（ 仮 称 ） 大 出 日 山 風 力 発 電 事 業

環 境 影 響 評 価 方 法 書

補 足 説 明 資 料

令和5年12月

図 8 対象事業実施区域（図 7 との重ね合わせ）

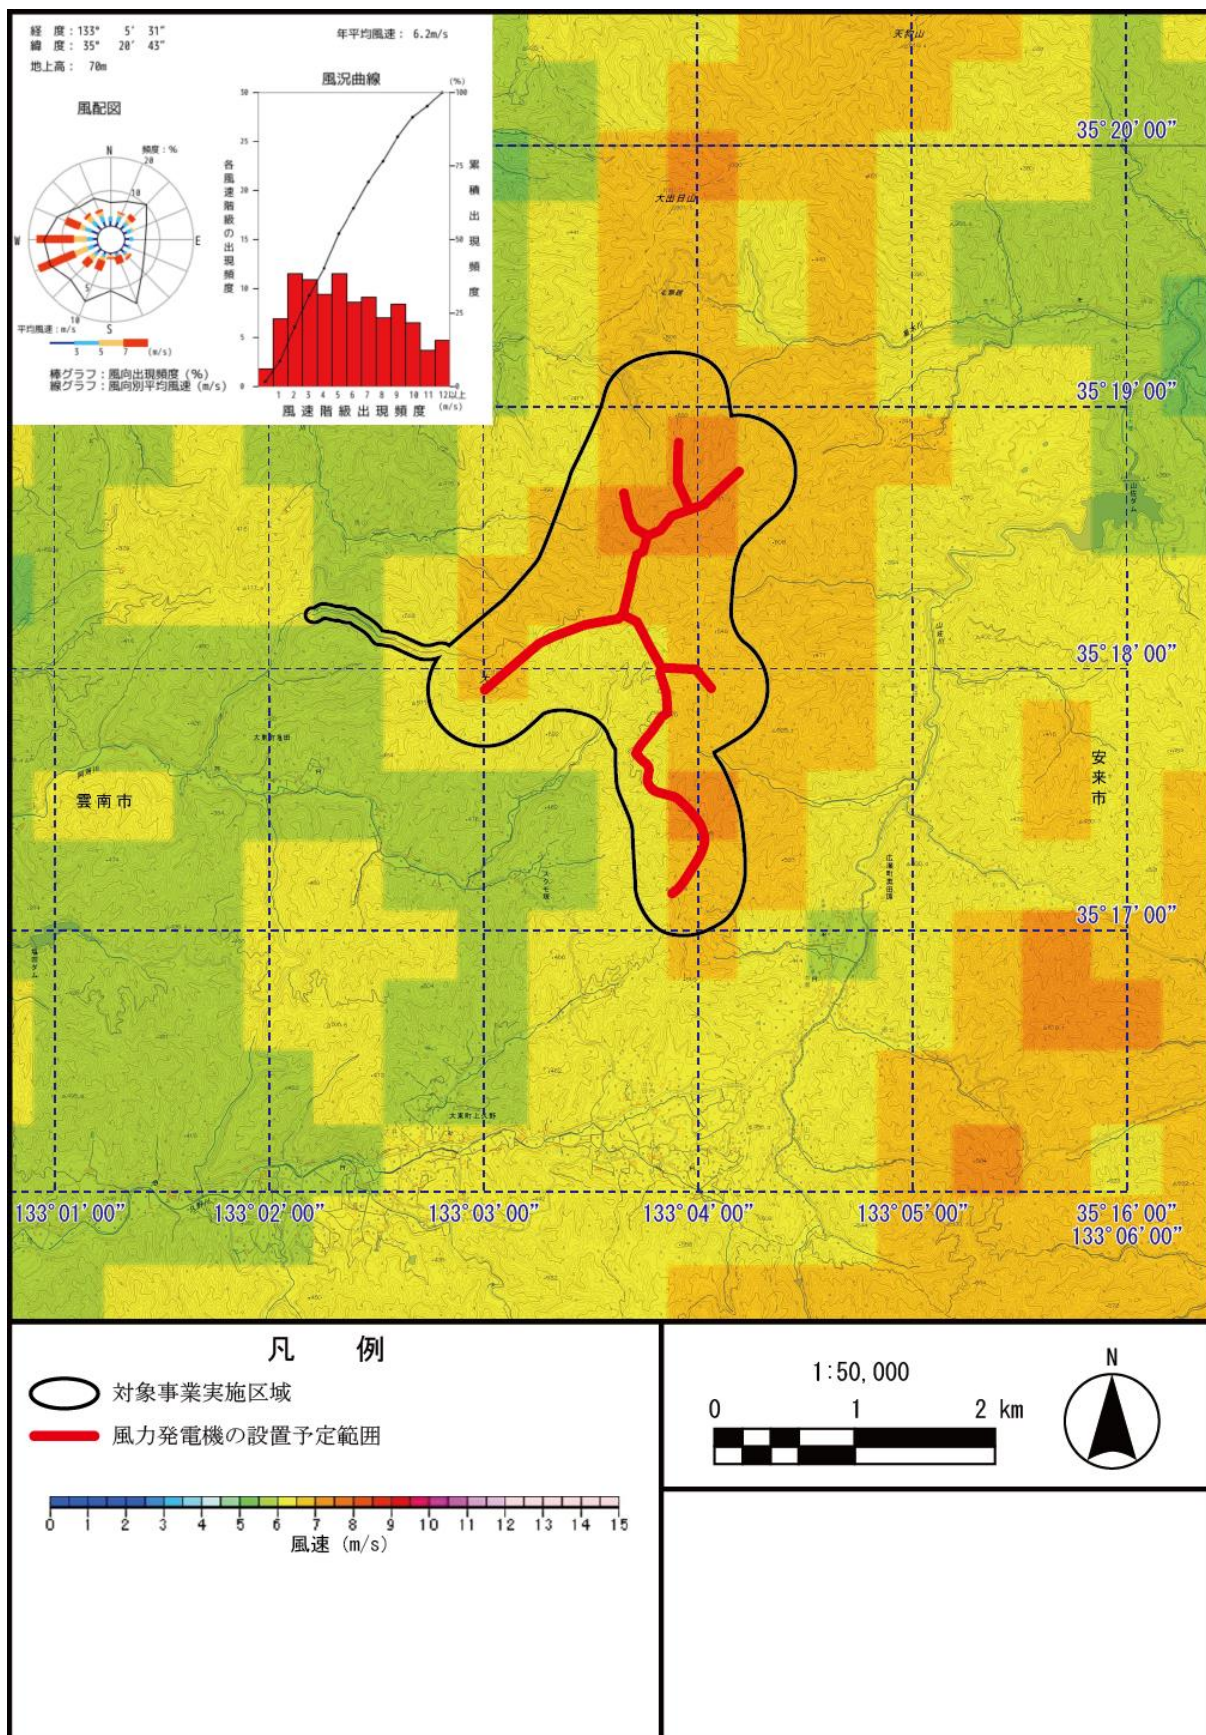
左上の風配図のデータの位置を図中に示すか、マップに経緯度を入れてください。

風況に関する図面について、図 7 及び図 8 のとおり、図中に経緯度を追記いたしました。
